| Objekt | KORTERELAMU, AERU 12, TARTU | Joonise nr | MP_AR-6-01 |
| Joonis | VAATED | Kuupäev | 13.08.2019 |
| | | Staadium | Eelprojekti muudatus nr1 |

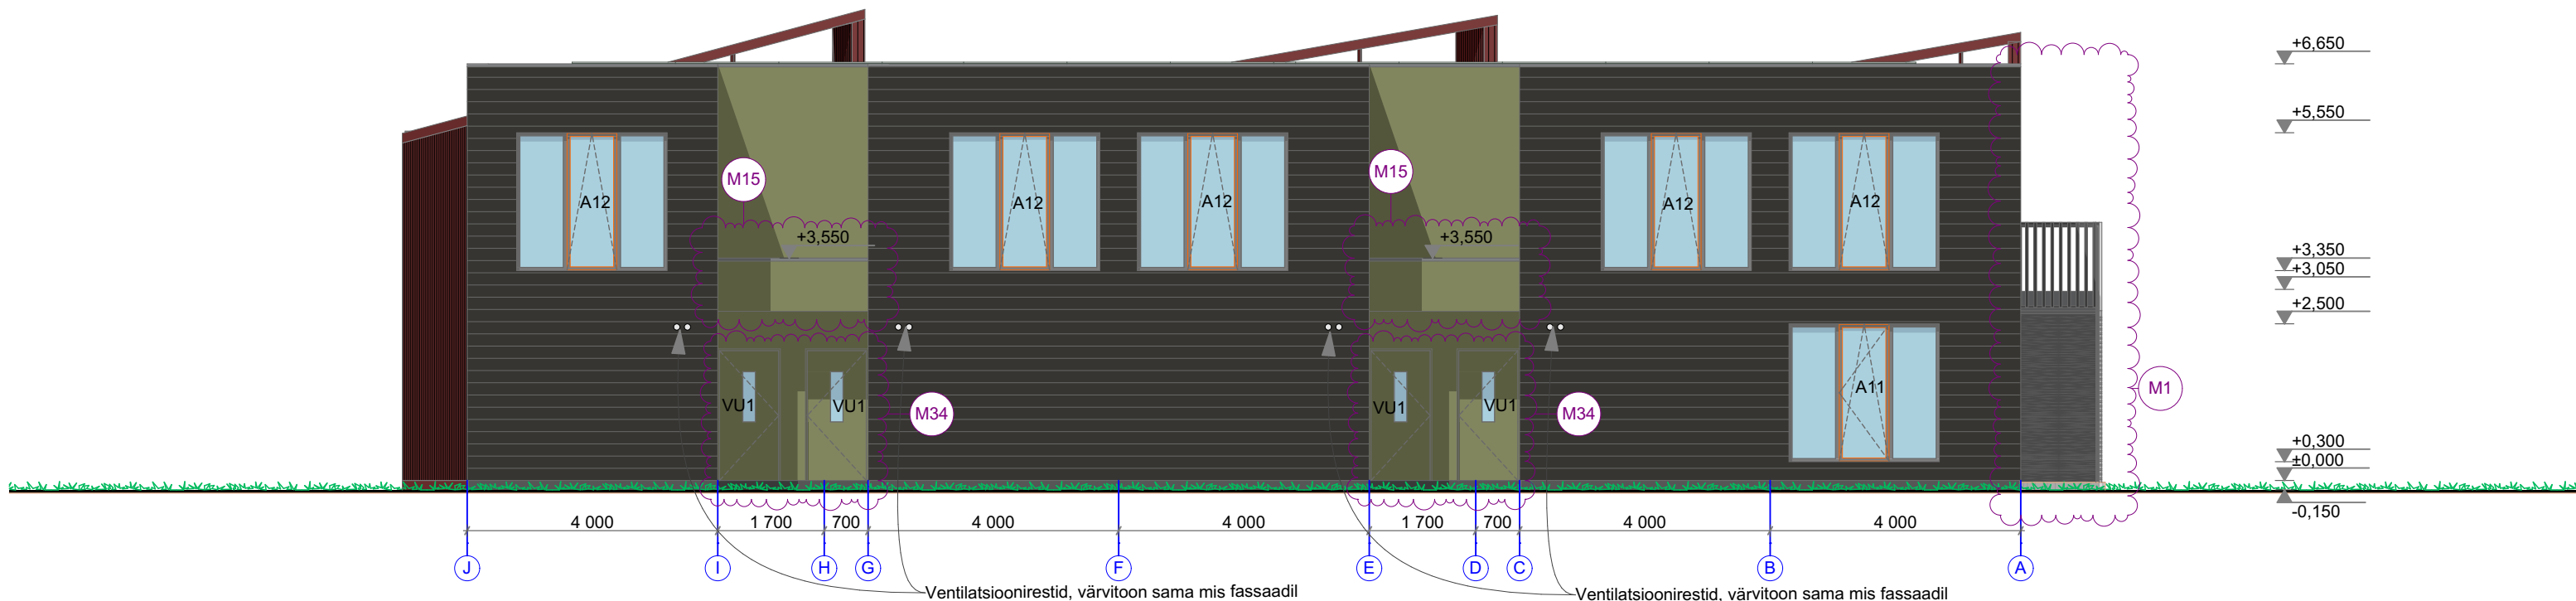
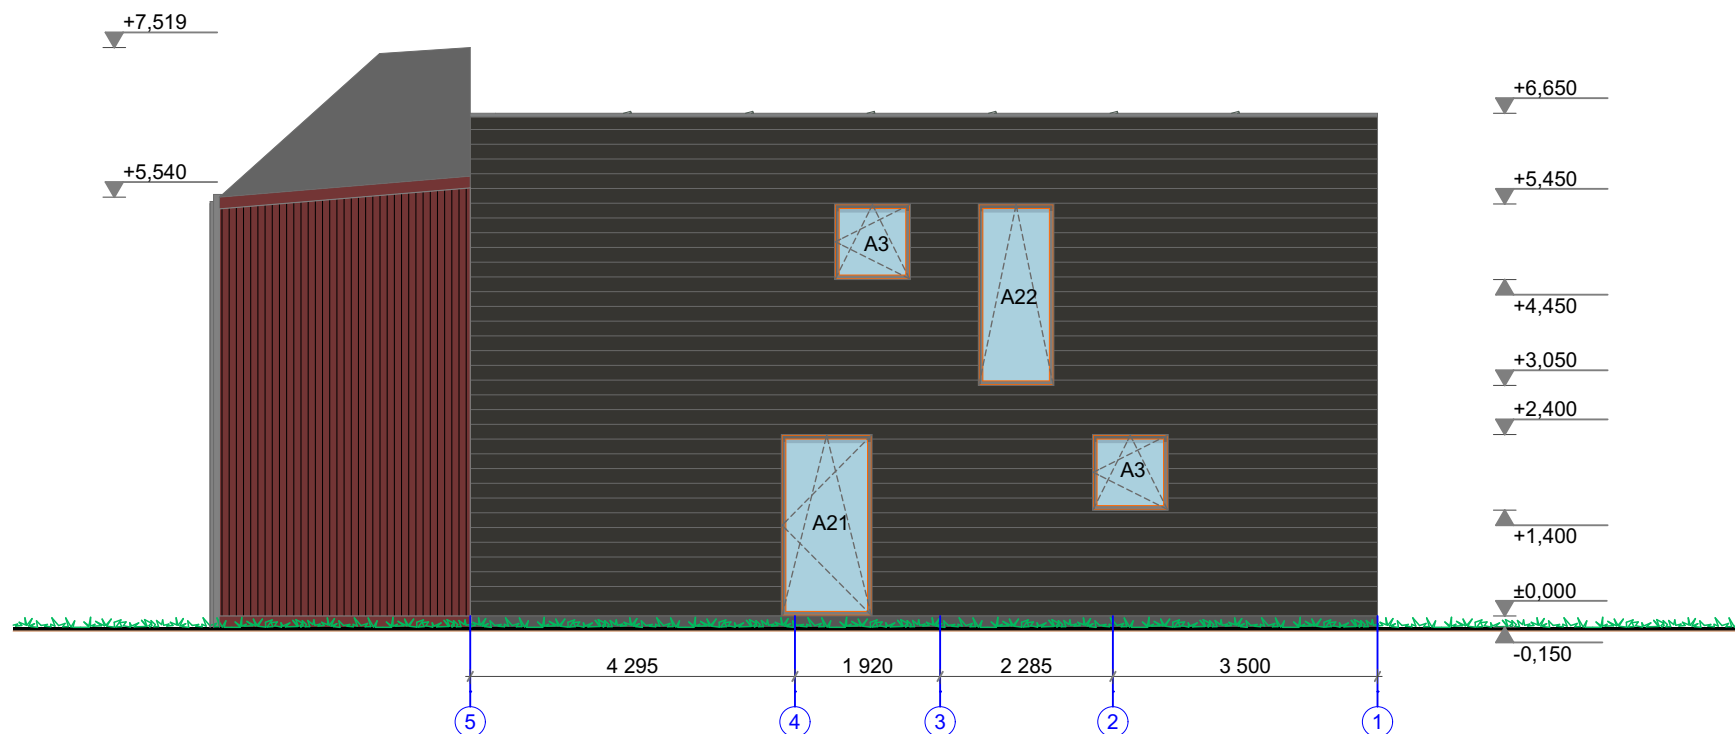
| Sisseviidud muudatused | |
|------------------------|--|
| M15 | Klaasvarikatus eemaldamine, II korruse parapeti pikendamine I korruse varikatuses (1,2m) |
| M16 | Vihmaveetoru asukoha muutus |
| M26 | Tsementkiudplaadi asendamine laudisega + tooni muutus |
| M27 | Fassaadiplaadi ja -tooni muutus |
| M28 | Ventilatsiooni väljaviske lisamine |
| M31 | Fassaadimaterjali täpsustus + värvitooni muutus |
| M32 | Värvitooni muutus |
| M33 | Varikatus eemaldamine |
| M34 | Ukse kõrguse+klaasava+tooni muutus |
| M35 | Ukse tooni+klaasava muutus |
| M36 | VU3-ukse lisamine |
